工程指示編號 : EI / 5695 / 23

修改版次 : A

工程名稱 : 將軍澳日出康城 11

工程項目 : 幕牆 生統修改返手事項 介背板鋁角和換膠條

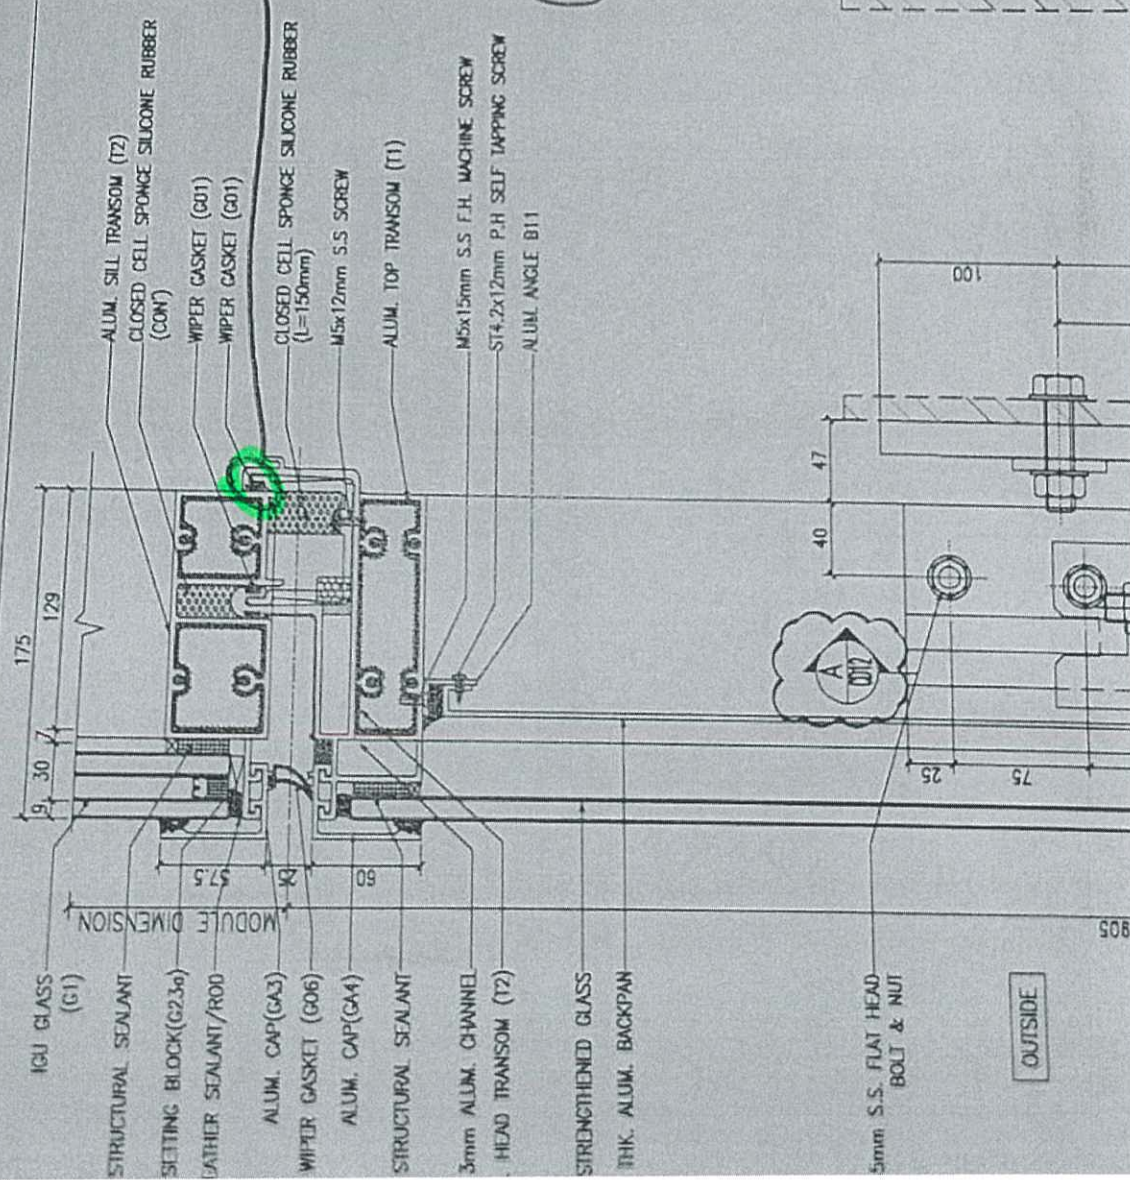
A 版:已上架的也需要介背板 / 鋁角 / 棉 (包括明天出貨的 24 件)

A 版:改水槽料靠室內的膠條, 用 JT10, 謝謝。

因地盆現場的直身大件單元安裝困難。

直身大單元(以大於 1000mm 寬), 母企一方,

工廠掛勾底計 130mm 的背板鋁角要介去(包括隔熱棉)

請修改拆圖

任AJT-10
(水槍吹灰)
